REKONŠTRUKCIA A MODERNIZÁCIA KOMUNITNÉHO CENTRA V MESTE DOBŠINÁ

Dodatok ku projektovej dokumentácii 01/2018

SPRIEVODNÁ SPRÁVA

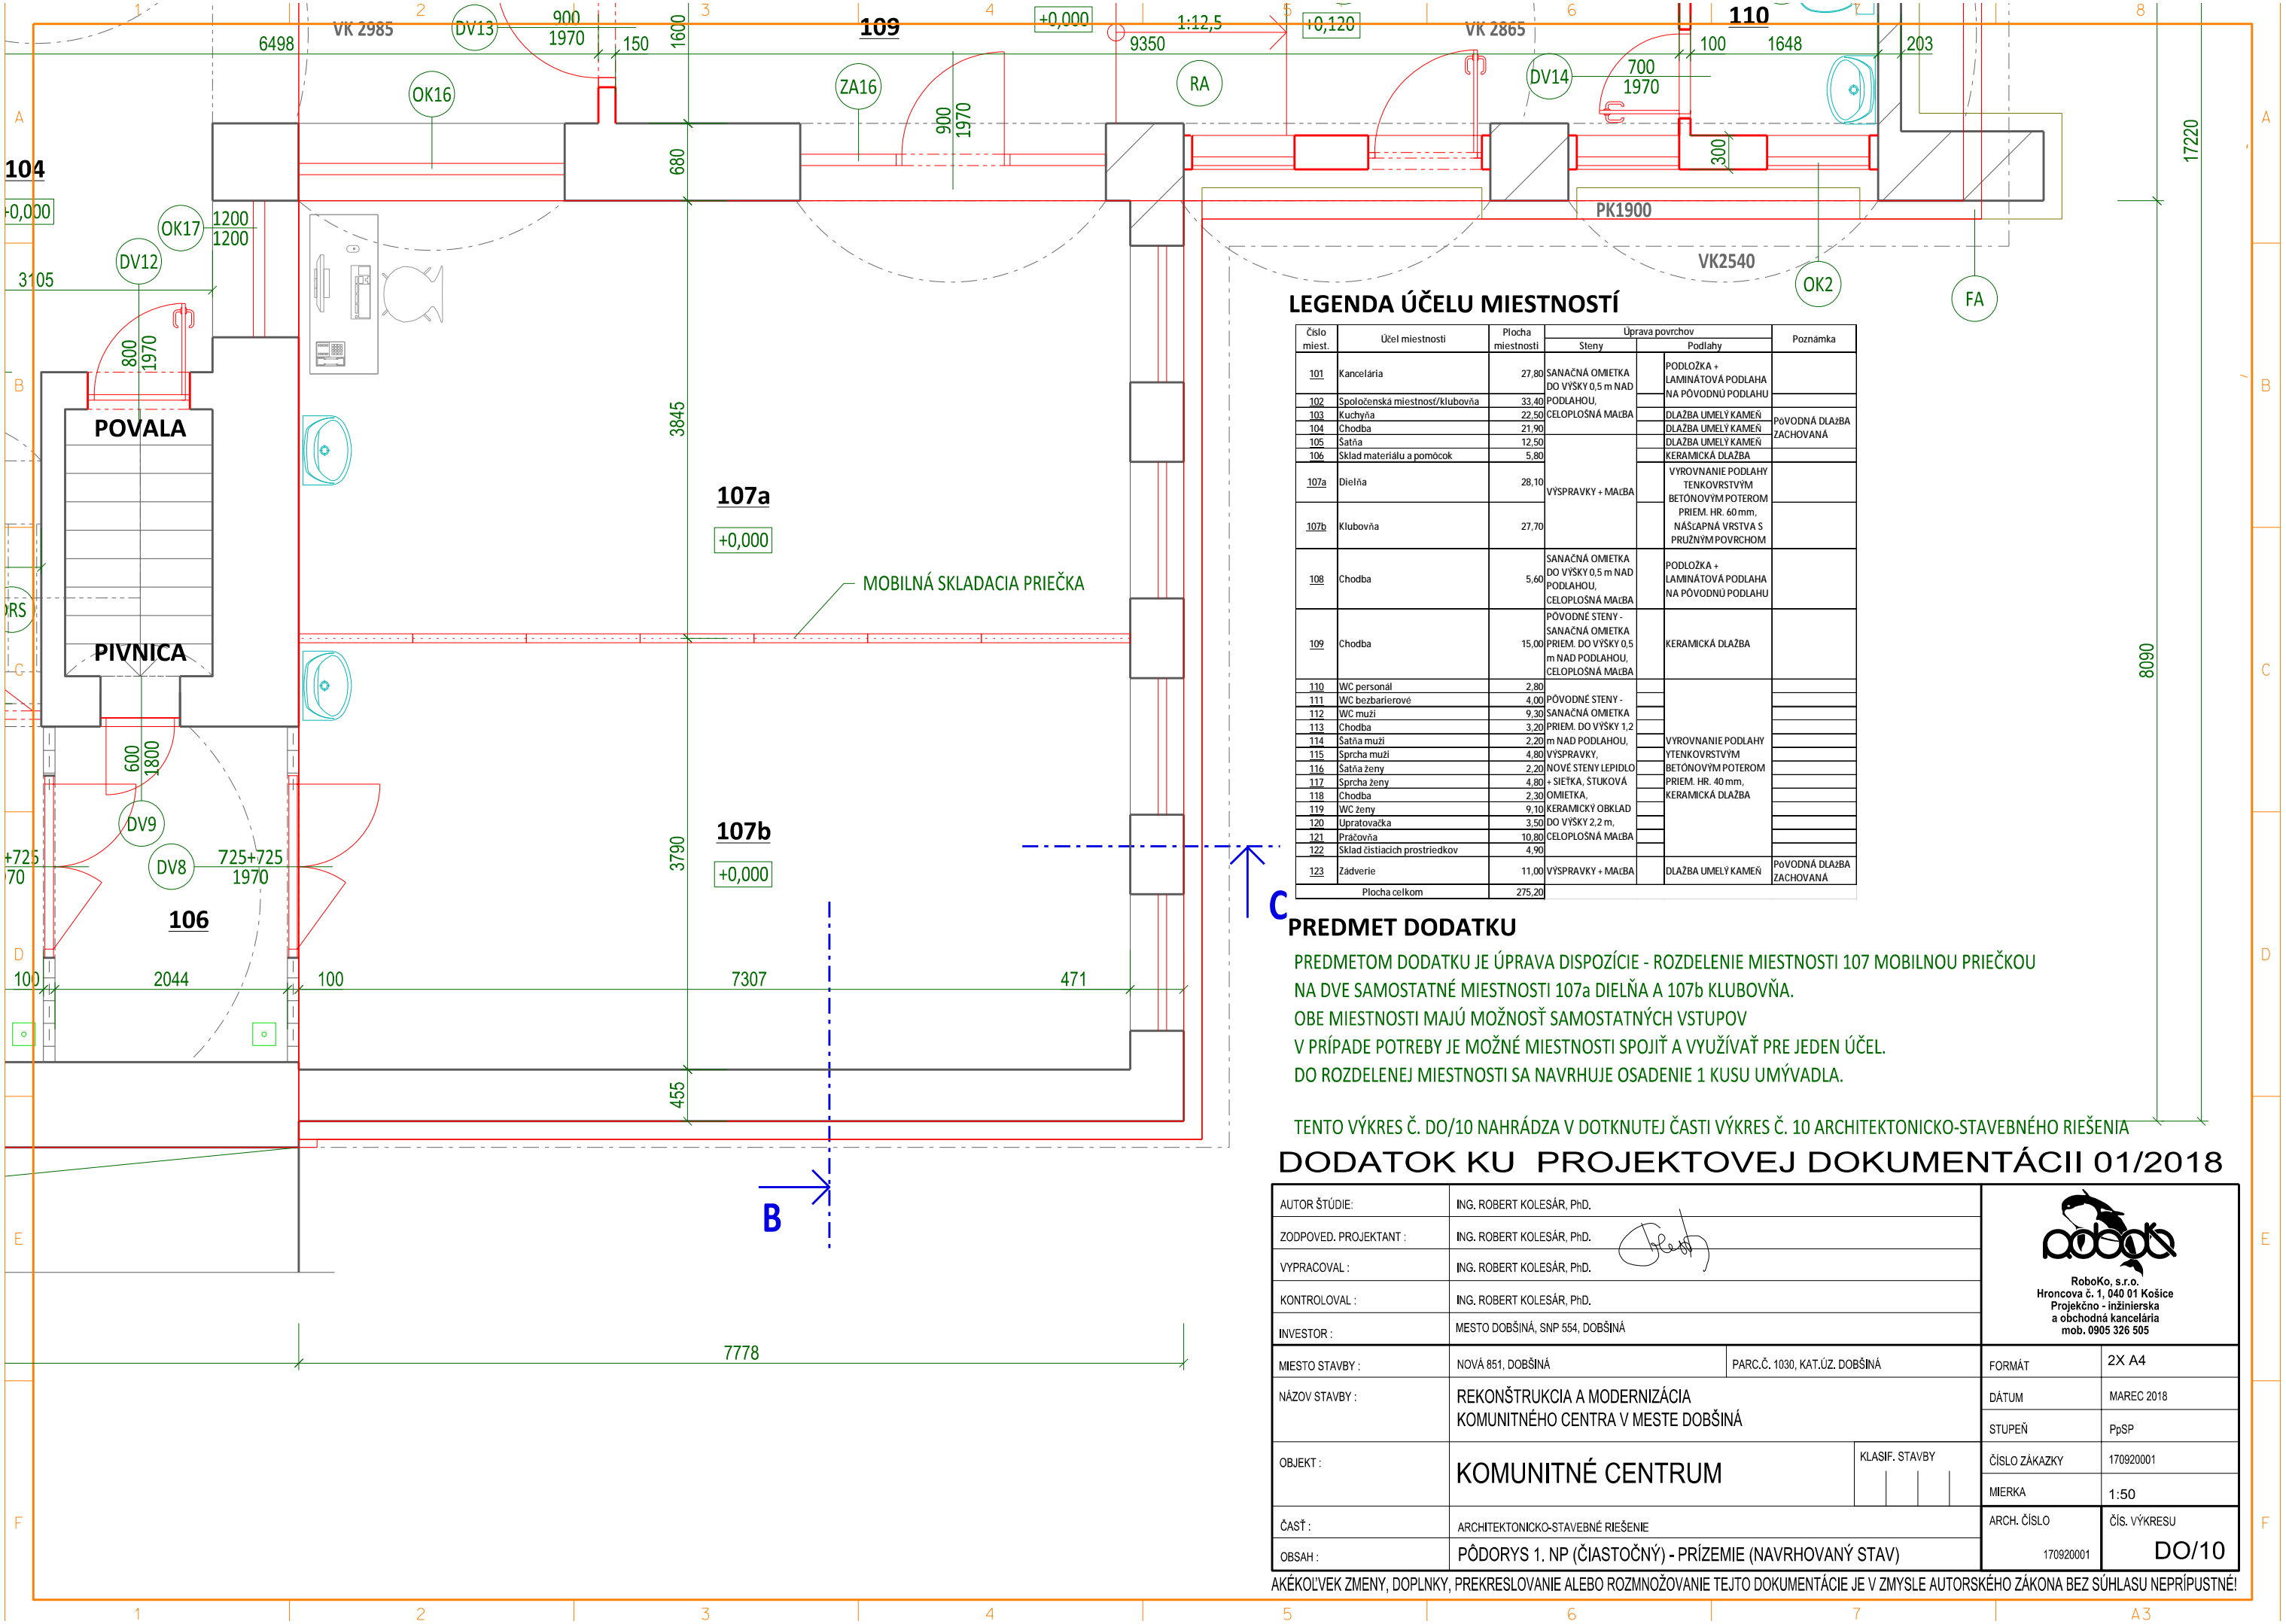
Predmetom dodatku je úprava dispozičného riešenia. V dodatku sa rieši rozdelenie miestnosti 107 na dve miestnosti mobilnou posuvnou priečkou tak, aby bolo možné v prípade potreby miestnosti spojiť v jednu veľkú s využitím pre jeden účel, alebo ich rozdeliť a budú slúžiť pre dva účely.

Výkres č. DO/10 tejto dokumentácie nahradzuje v dotknutej časti (rozdelenia miestnosti) pôvodný výkres architektonicko-stavebného riešenia č. 10.

Technické riešenie rozdelenia miestností sa bude riešiť osadením mobilnej posuvnej priečky. Priečku je možné riešiť sendvičovou konštrukciou s obojstranným opláštením konštrukčnými alebo sadrokartónovými doskami. Odporúča sa typizované riešenie. Na strop a podlahu je potrebné osadenie vodiacej lišty na posun dielcov priečky pre účel jednoduchého rozdelenia a spojenia miestností.

V rámci rozdelenej miestnosti sa navrhuje osadenie 1 kusu umývadla vrátane príslušných inštalačných rozvodov.

Osvetlenie miestností je potrebné upraviť tak, aby bolo osvetlenie osobitne zapínateľné pre obe miestnosti samostatne.

PREDMETOM DODATKU JE ÚPRAVA DISPOZÍCIE - ROZDELENIE MIESTNOSTI 107 MOBILNOU PRIEČKOU NA DVE SAMOSTATNÉ MIESTNOSTI 107a DIELŇA A 107b KLUBOVŇA. OBE MIESTNOSTI MAJÚ MOŽNOSŤ SAMOSTATNÝCH VSTUPOV V PRÍPADE POTREBY JE MOŽNÉ MIESTNOSTI SPOJIŤ A VYUŽÍVAŤ PRE JEDEN ÚČEL. DO ROZDELENEJ MIESTNOSTI SA NAVRHUJE OSADENIE 1 KUSU UMÝVADLA.

TENTO VÝKRES Č. DO/10 NAHRÁDZA V DOTKNUTEJ ČASTI VÝKRES Č. 10 ARCHITEKTONICKO-STAVEBNÉHO RIEŠENIA
